HEITI SKIPULAGS: DEILISKIPULAG KIÐJABERG - GRÍMSNESI, mkv u.p.b. 1:2000
 GILDANDI DEILISKIPULAGI SAMÞYKKT 02.09.2015 OG BIRT Í B-DEILD STJÓRNARTÍÐINDA
 ÞANN 25.09.2015.

TILLAGA AÐ BREYTTU SKIPULAGI KIÐJABERGS - GRÍMSNESI MKV 1 : 2000

KIÐJABERG - GRÍMSNESI
 DEILISKIPULAGSUPPDRATTUR
 TILLAGA AÐ BREYTINGU DEILISKIPULAGS

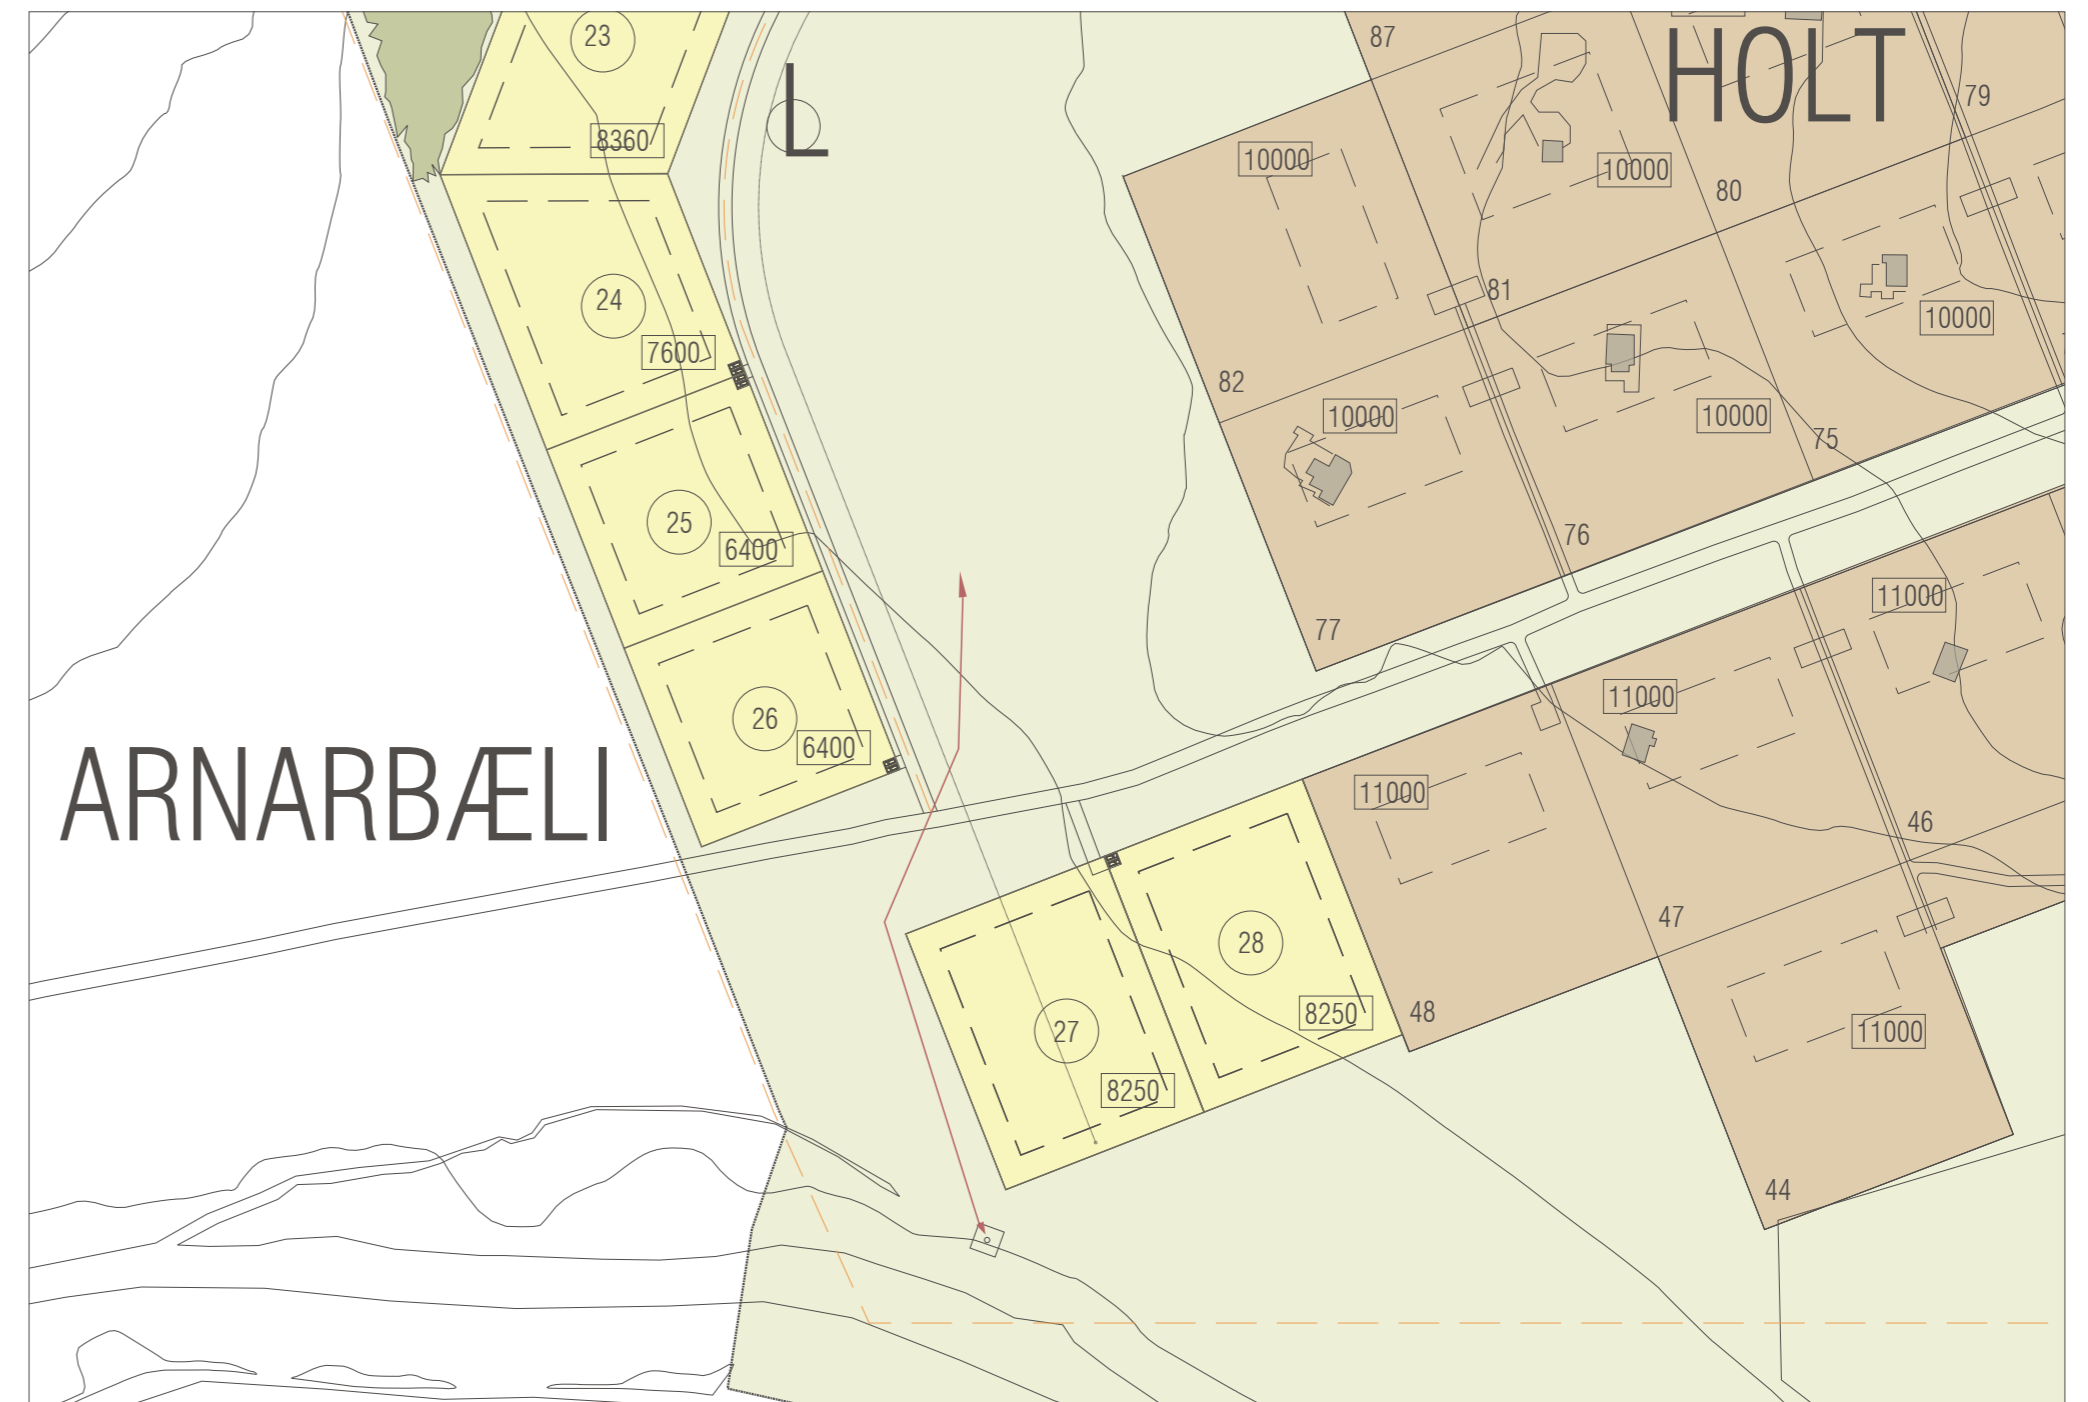
Breytingin felst í því að lóð 27 er færð fast að lóð 28.

Lóð 27 verði hliðrað um 60 metra til austurs eða þannig að hún verði fast við hlið lóðar 28, á gildandi deiliskipulagi er bil milli lóðanna. Stærð lóðarinnar verði óbreytt, númer óbreytt og byggingareitir óbreyttir en lóðarreiturinn færður og fær lóðin því ný hnit. Við þessa breytingu hliðrast aðgengi slökkviliðs að vatni og staðsetning rótþróar.

Eftir að landið hefur verið mælt upp og skoðað og metið á staðnum þá kemur í ljós að lega lóðar 27 eins og hún er í gildandi skipulagi liggur lágt í landi og að flóðahætta er á því svæði fyrir þær sakir.
